**Agir pour
la biodiversité**

Objet : Contribution de la LPO Bourgogne Franche-Comté à la consultation publique portant sur la demande d'autorisation environnementale présentée par la SAS Centrale de Production d'Energies Renouvelables (CPENR) du Crêt des Ours pour l'exploitation, sur le territoire des communes de Plaimbois-du-Miroir et Rosureux, d'une installation terrestre de production d'électricité à partir de l'énergie mécanique du vent composée de 3 aérogénérateurs.

Cartographie de la migration et des noyaux de population en BFC. LPO BFC, 2023.

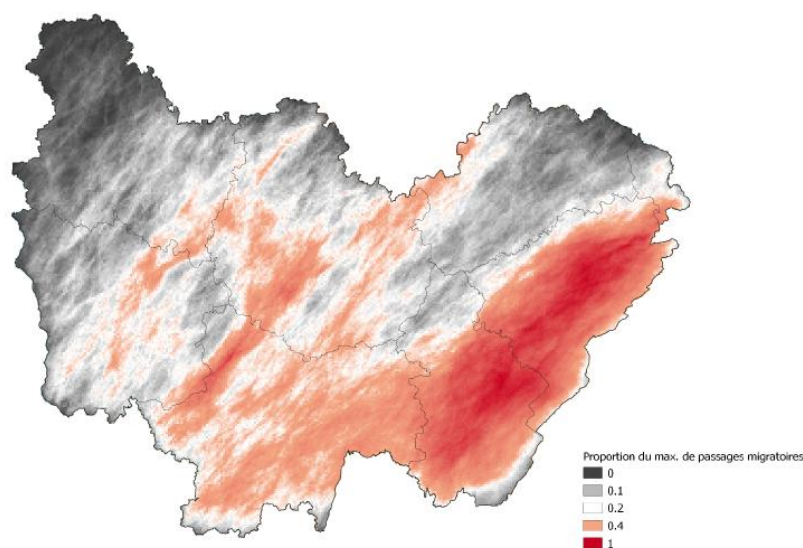
En outre, le projet est situé directement sur le principal couloir migratoire des milans royaux en région Bourgogne-Franche-Comté, comme l'illustre la carte ci-dessous. Or, si dans l'étude d'impact on peut lire que *« En général, la sensibilité du Milan royal est donc forte pour le risque de collision en période de reproduction et non significative le reste de l'année »* (p.605) nous souhaiterions contester cette information en rappelant qu'en 2017, sur les 17 cas de mortalité recensés, 9 l'ont été en période de migration (LPO France, 2017). Ainsi, si nous partageons le constat d'une sensibilité générale forte pour

le milan royal en période de nidification, **il est infondé de qualifier de non-significative la sensibilité de l'espèce en période migratoire.**
